## RESPOSTAS AOS PEDIDOS DE ESCLARECIMENTOS – PARTE 03

Trata-se de pedidos de esclarecimentos encaminhados via e-mail pelas empresas abaixo elencadas acerca dos termos do Edital da **CONCORRÊNCIA N° 002/2020** e seus anexos, gerado pelo **PROCESSO n° 139230/2020**, que tem por objeto a “*retomada da construção do Hospital Central de Alta Complexidade, localizado no município de Cuiabá – Mato Grosso, conforme condições, quantidades e exigências estabelecidas neste Edital e seus anexos*” a fim de atender às necessidades dos contratantes.

**Projeto - DET.PELEDEVIDRO**

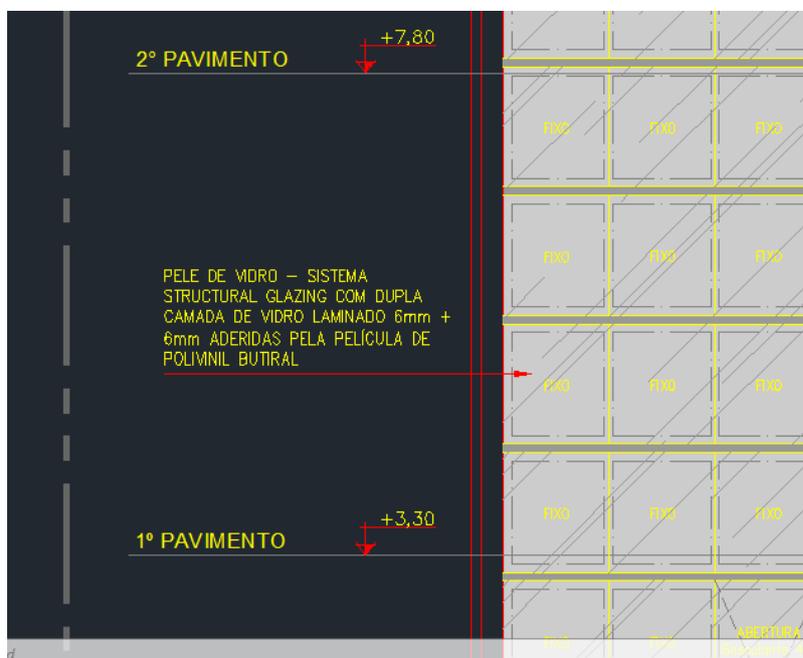
Havendo divergências entre a planilha sintética, projetos e memoriais, qual devemos considerar?

Exemplo: com relação à pele de vidro, o projeto indica dupla camada de vidro laminado de 6mm + 6mm, já na planilha indica 5mm + 5 mm:
